## 改善箇所説明図

### 基準不適合発生箇所

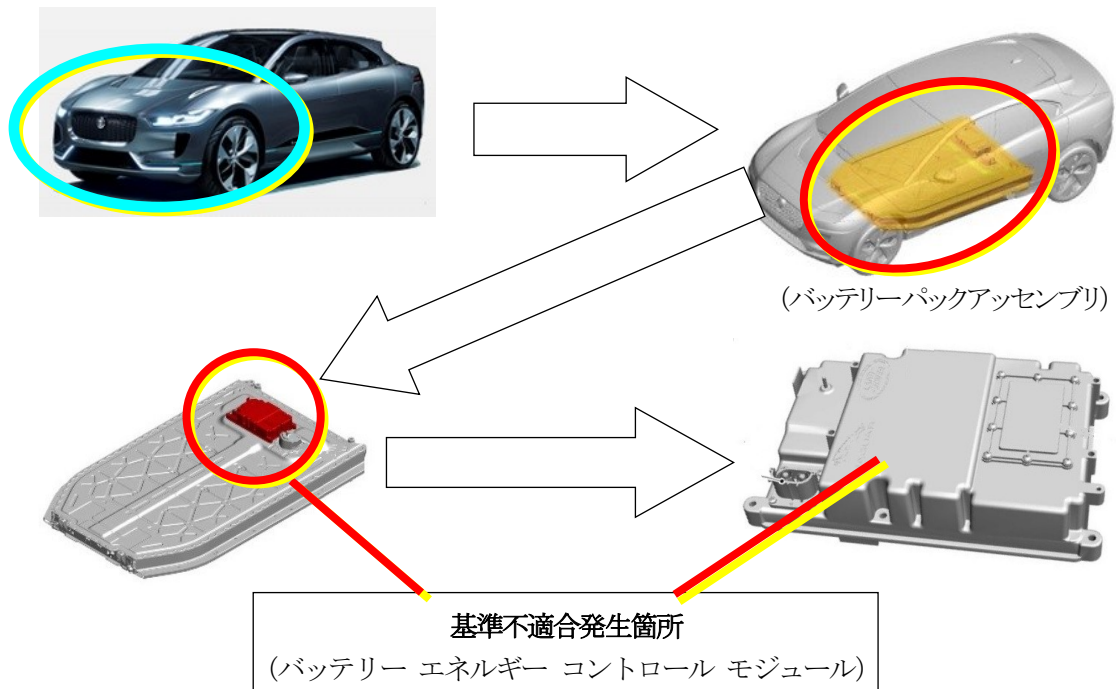
令和5年7月26日付け届出番号「外－3647」及び、令和5年12月14日付け届出番号「外－3729」のリコール作業にて、バッテリー・エネルギー・コントロール・モジュールの制御プログラムを書き換えた電動機の電源装置において、車両火災が発生したものがある。このため、原因は判明していないが、同タイプの電源装置は、バッテリーパックアッセンブリ内のリチウムイオン電池より火災が発生するおそれがあることから、全車両、予防的措置として、制御プログラムを書き換える。

全車両、暫定措置として、バッテリー・エネルギー・コントロール・モジュールの制御プログラムを書き換え、最大充電容量を約90%に制御する。なお、不具合の発生原因及び対策が決定し次第、速やかに恒久対策を実施する。

識別：助手席ドアのボディ側下部、ドアヒンジボルトに銀ペイントを塗布する。
